『ジャッキアップポイント ハンドブック 令和2年版』 に関するお詫びと訂正のご案内

P215

MAZDA 3 : BP 系 両側面下のジャッキアップポイント

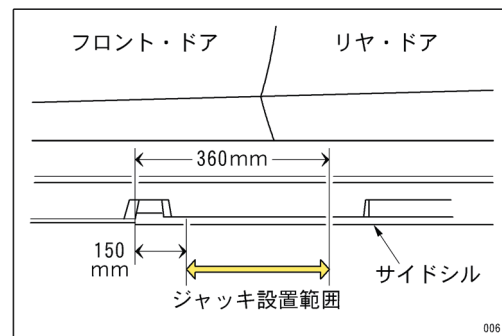
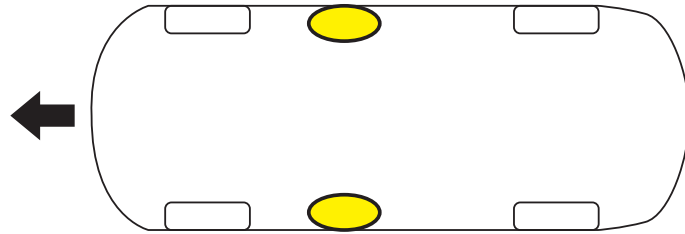
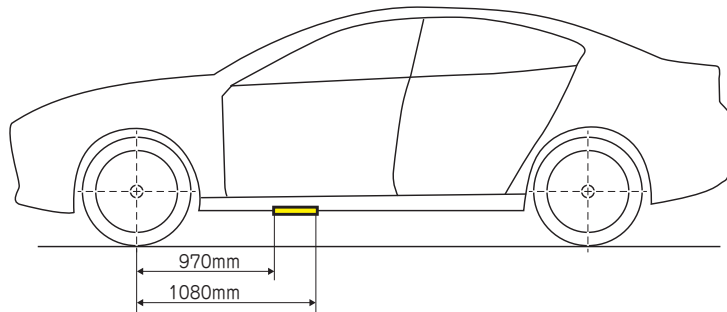
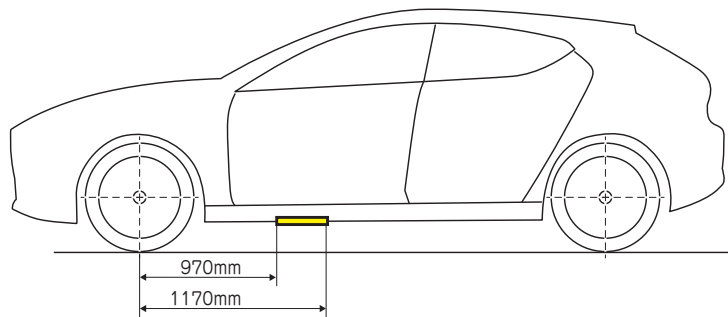
- ◎ MAZDA 3は、両側面下のサイドシル中央部にもジャッキアップポイントが設定されている。
- ◎ 2WD車はリヤボデーにジャッキアップポイントが設定されていないため、サイドシル中央部で車両をジャッキアップする。
- ◎ なお、4WD車にもサイドシル中央部にジャッキアップポイントが設定されており、ポイントは2WD車と同じである。

誤

車両左側サイドシル中央部

車両右側サイドシル中央部

- ◎両側面下のサイドシルにもジャッキアップポイントが設定されている。
- ◎2WD車はリヤボデーにジャッキアップポイントが設定されていないため、サイドシルで車両をジャッキアップする。
- ◎なお、4WD車にもサイドシルにジャッキアップポイントが設定されており、ポイントは2WD車と同じである。

正

〈セダン〉

〈ファストバック〉
